BOLETIN DE SERVICIO

COMPROBACION O REEMPLAZO DE LA REDUCTORA EN TODAS LAS VERSIONES DE LOS MOTORES ROTAX TIPO 912 Y 914 (SERIES)

SB-912-027

SB-914-010

Bild / fig. 8

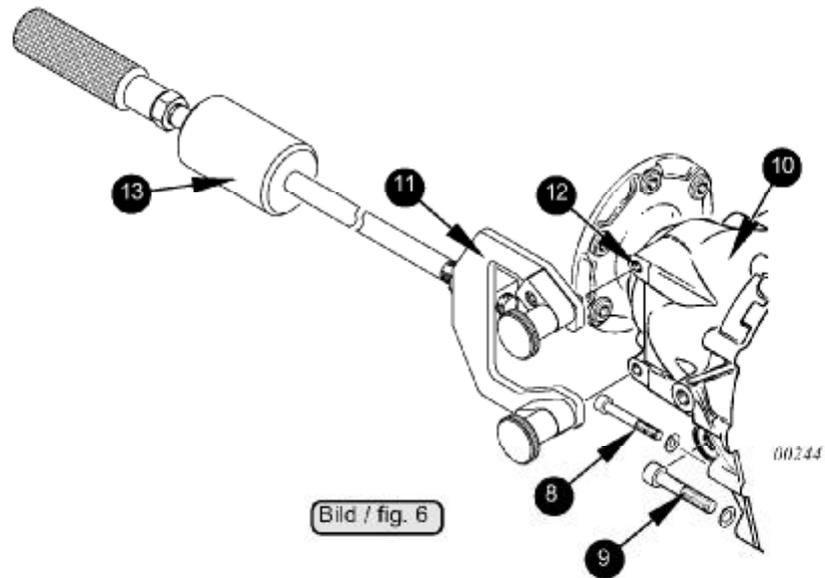
- Quite los 8 tornillos Allen M6 (8) y los dos de M8 (9) de la tapa de la reductora (10). La tapa de la reductora esta centrada mediante 2 bulones ajustadores. Coloque el extractor (11), (ref 877.660), sobre las roscas M8 (12) de la tapa de la reductora. Ahora toda la reductora puede ser extraída con el extractor de impacto (13) sin dañar los rodamientos ni el eje de la hélice.

Bild / fig. 10

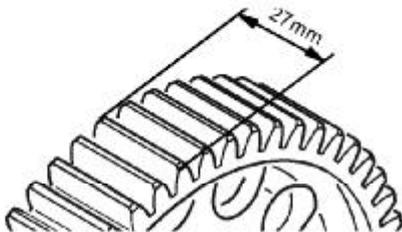
Desplace el piñón (19) en el cigüeñal (20). Aplique Loctite 221 sobre la rosca de la tuerca M30x1,5 (21) y fije la arandela de fricción (22). Apriete a 200 Nm.

■ **ATENCIÓN** : El piñón y la corona son pareadas y son marcadas con un número de serie consecutivo (23). Use solamente piezas con el mismo número de serie.

Bild / fig. 9 00246

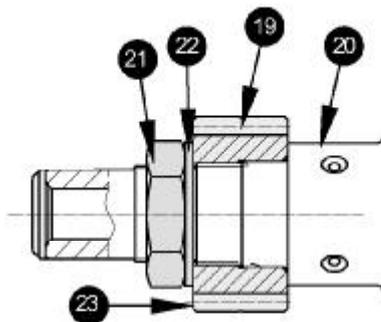
- Desmonte la tuerca M30x1,5 (16) con una llave de vaso y desmonte el piñón con arandela de fricción (17) del cigüeñal. Si es necesario empuje suavemente el piñón con dos desatornilladores.

■ ATENCIÓN : El conjunto de engranajes tienen un número de serie de 6 dígitos que puede ser visto en el lado frontal de la corona (18) y sobre el piñón. Los engranajes son fabricados en conjunto y no pueden ser intercambiados individualmente.

Bild / fig. 11 04111

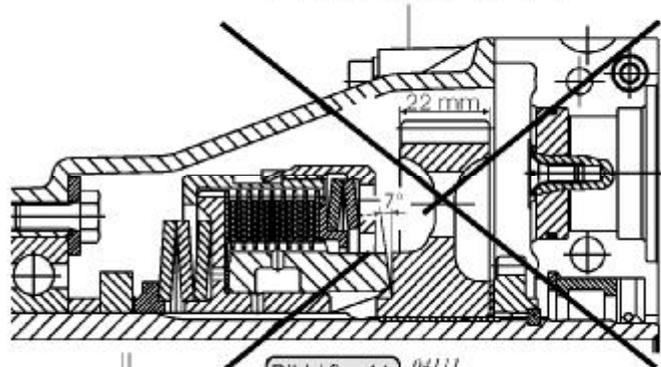
Una combinación inadecuada de un buje macho de 7° y un cubo de embrague de 30° puede haber sido instalado en la reductora de los motores afectados.

■ ATENCION: Buje macho con dientes inclinados 7°
(Use solo con corona de 27 mm de ancho)

■ ATENCION: Buje macho con superficie rectangular
(Use solo con corona de 22 mm de ancho)

COMBINACIÓN ERRONEA

◆ NOTA : La reductora reparada o reemplazada también tiene una holgura de 30º, pero esta equipada con un buje macho de superficie rectangular (Vea la figura 11).
